Contraloría Ciudadana
Dirección de Auditoría
Oficio número DA/1575/2019

Asunto: Informe Final de Auditoría.

En relación a la Orden de Auditoría **AOPG 039/17**, de fecha 10 de agosto de 2017, la cual tuvo como objeto revisar el proceso de contratación y ejecución de la obra denominada: "Construcción e instalación de módulos lúdicos, en espacio público, ubicado en la calle Juan Manuel, Independencia, entre Gregorio Dávila y Nicolás Romero en el Municipio de Guadalajara, Jalisco", identificada con el número de contrato **DOP-CON-EST-MOD-CI-039-17**, se remite el Informe Final correspondiente.

Contraloría Ciudadana | Dirección de Auditoría
Cédula de Observaciones al contrato DOP-CON-EST-MOD-CI-039-17

Imágenes, relacionadas con las observaciones informadas:

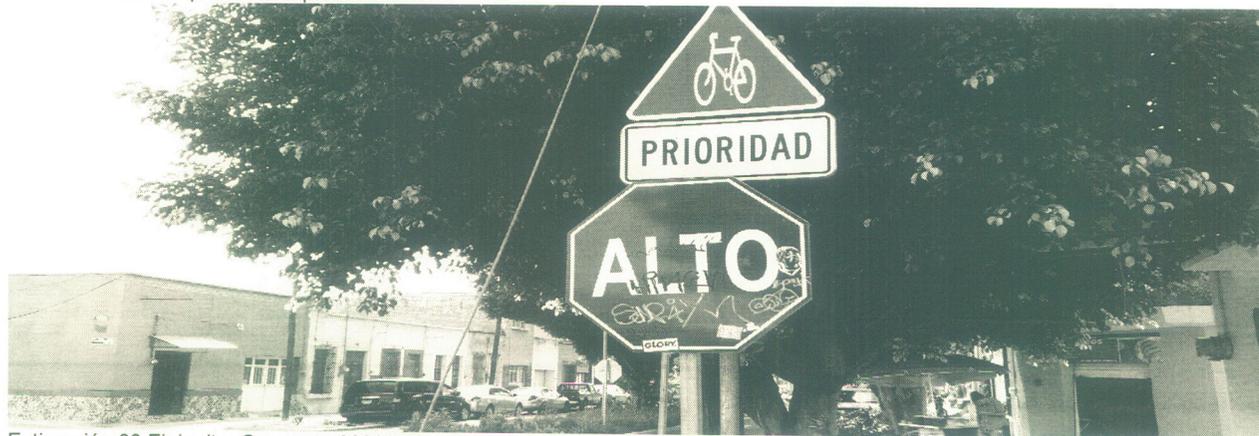
0000057 (RCFC 225/17) Suministro y colocación de señales metálicas con película tipo "A", Alta Intensidad (inciso I de la Norma N-CTR-CAR-1-07-005) según su finalidad, pueden ser señales preventivas, restrictivas, informativas, turísticas y de servicios, i o diversas: según su estructura de soporte, pueden ser fijadas en uno o dos postes, o bien en estructuras existentes: señal restrictiva SR-6 de 30 cm por lado (ALTO). Con un volumen estimado de 9.00 piezas, siendo que en la estimación 02, con el concepto 0000036 SR-6 de 61 cm en LG. Cal 16, EPDA Natural, acabado blanco A.I., icono A.I. Sn. Anti Graf. Incluye: suministro y aplicación, trazo material, mano de obra, equipo y todo lo necesario para su correcta ejecución; se estimó un volumen como suministrado y ejecutado de 9.00 piezas, en la misma ubicación. Por lo que se presume un volumen sobre estimado de suministro y colocación de 9.00 piezas, identificadas como señal restrictiva SR-6 (ALTO).

0000080 (RCFC 253/17) Suministro y colocación de jardineras de concreto según proyecto, de 40x40x40 centímetros, de concreto acabado aparente color natural, incluye: materiales, mano de obra, elevaciones a cualquier nivel y todo lo necesario para su correcta ejecución. Con un volumen total estimado de 30.00 piezas, siendo que de la revisión física realizada durante el mes de julio de 2017, en el área identificada para la ejecución de esos trabajos, solo se logran contabilizar en total un volumen existente de 15.00 piezas, siendo un volumen observado de 15.00 piezas.

- Se le requiera al contratista el reintegro del recurso indicado, correspondiente a la diferencia de volumen pagado y no ejecutado, con las correspondientes cargas financieras.
- Se remita a éste Órgano Interno de Control la documentación que se detalla en ésta cédula, de conformidad a la normatividad vigente y aplicable.
